改善箇所説明図

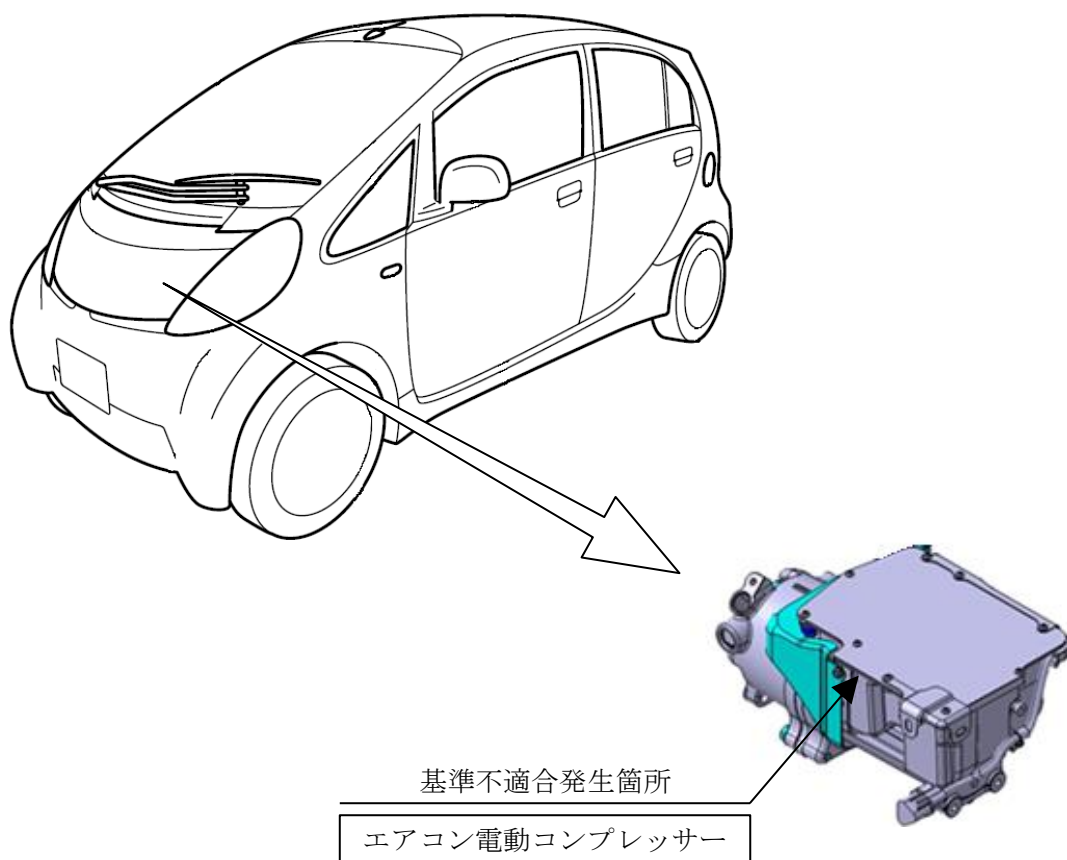
エアコンの電動コンプレッサーにおいて、カバーの耐腐食性能が不十分なため、コンプレッサー内部に水分が浸入することがある。そのため、コンプレッサー内部で漏電が発生すると、EV警告灯が点灯すると共にモーター出力が制限されることがある。また、その状態で、停車後にPレンジにシフトすると電源が遮断され、走行不能となるおそれがある。

全車両、電動コンプレッサーを対策品と交換する。

識別：フードラッチの助手席側取り付けボルト頭部に、白または黄色ペイントを塗布する。
